Expertise du Rapport de diagnostic complémentaire, Plan de Gestion de la pollution et ARR prédictive établi par WSP BG

Site de l'Ancienne Usine à Gaz de Montpellier

Rapport n°139525/version A - 23 octobre 2025

Figure 3 : Plans et coupes du projet d'aménagement en date de juillet 2023 (source : rapport BG de 2025)

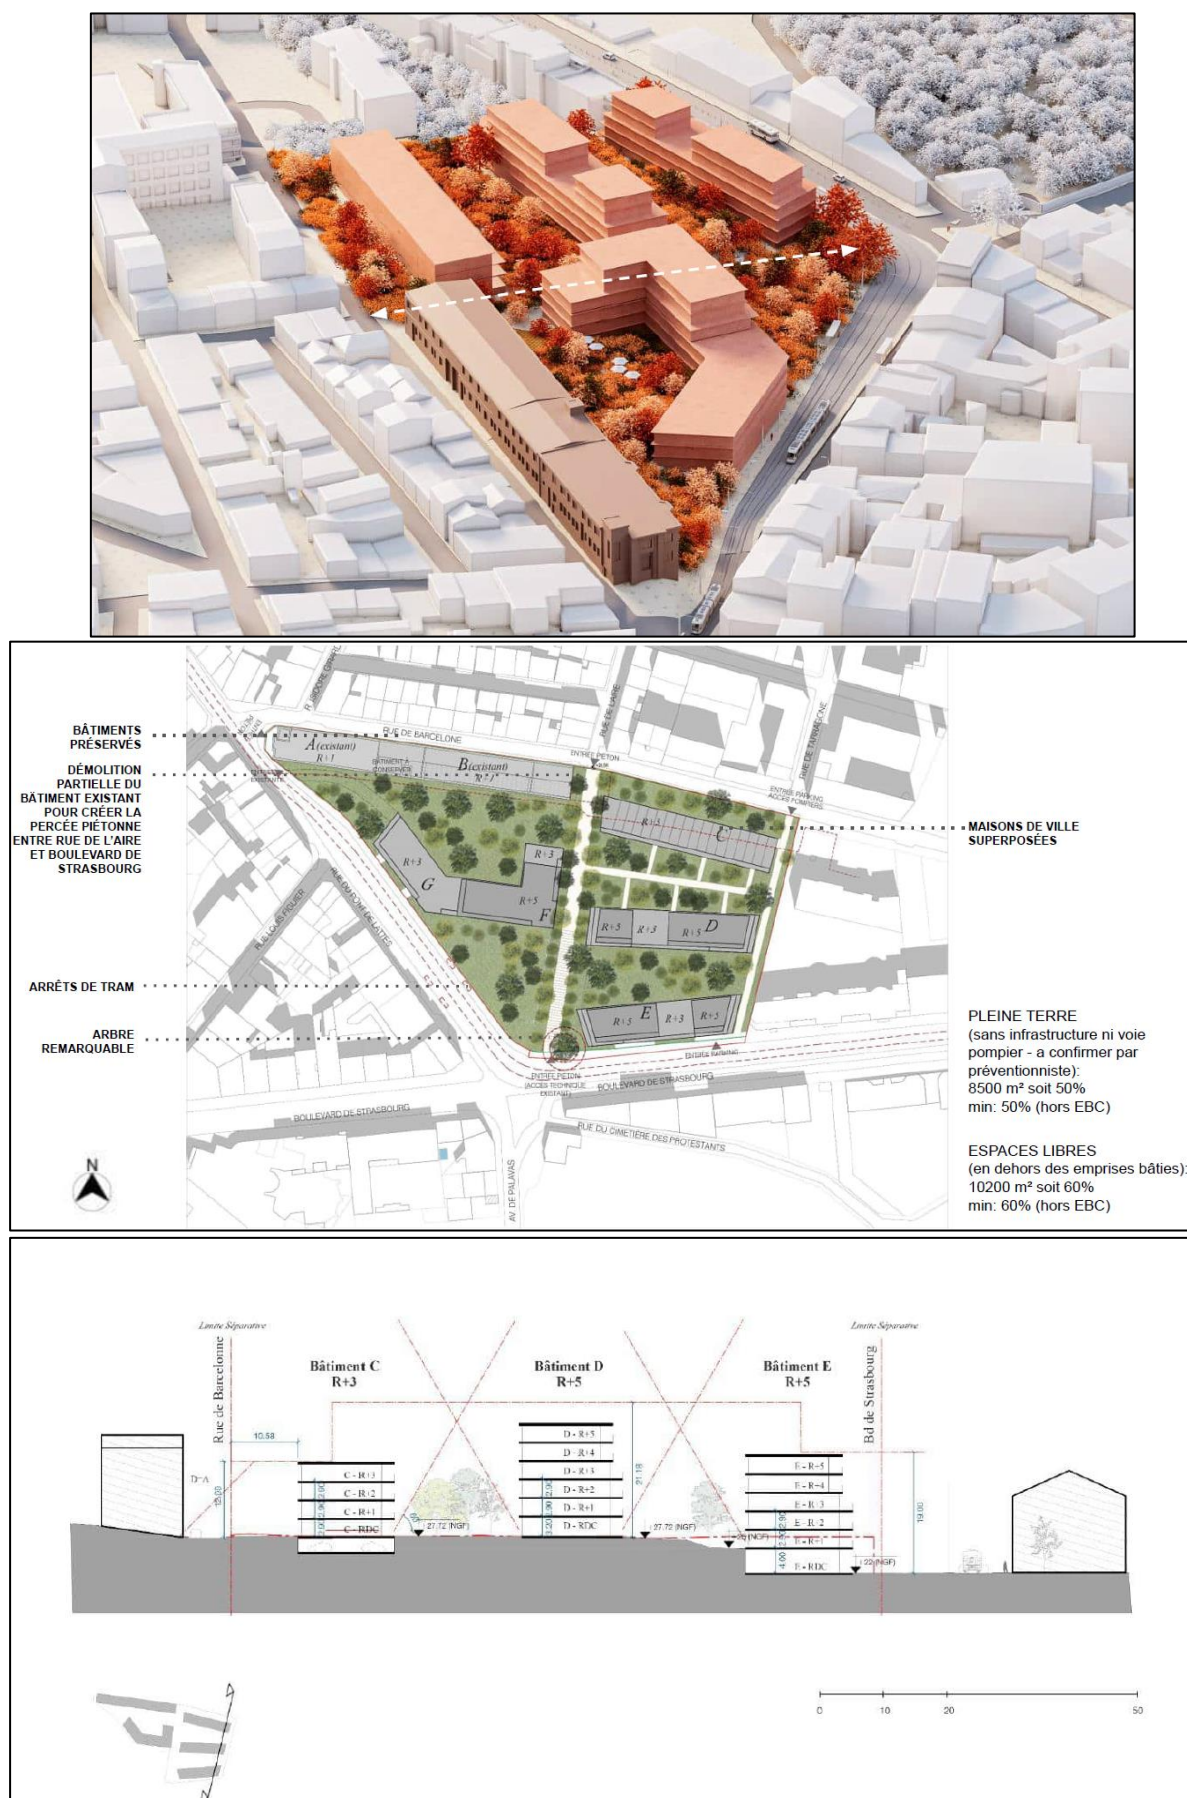
Les plans et les figures qui suivent présentent le projet d'aménagement envisagé. BG. Concernant les sous-sols, BG indique dans son rapport **qu'1 à 3 niveaux de sous-sol sont envisagés** dans le cadre du projet (pas de données complémentaires sur la localisation de ces niveaux de sous-sol).
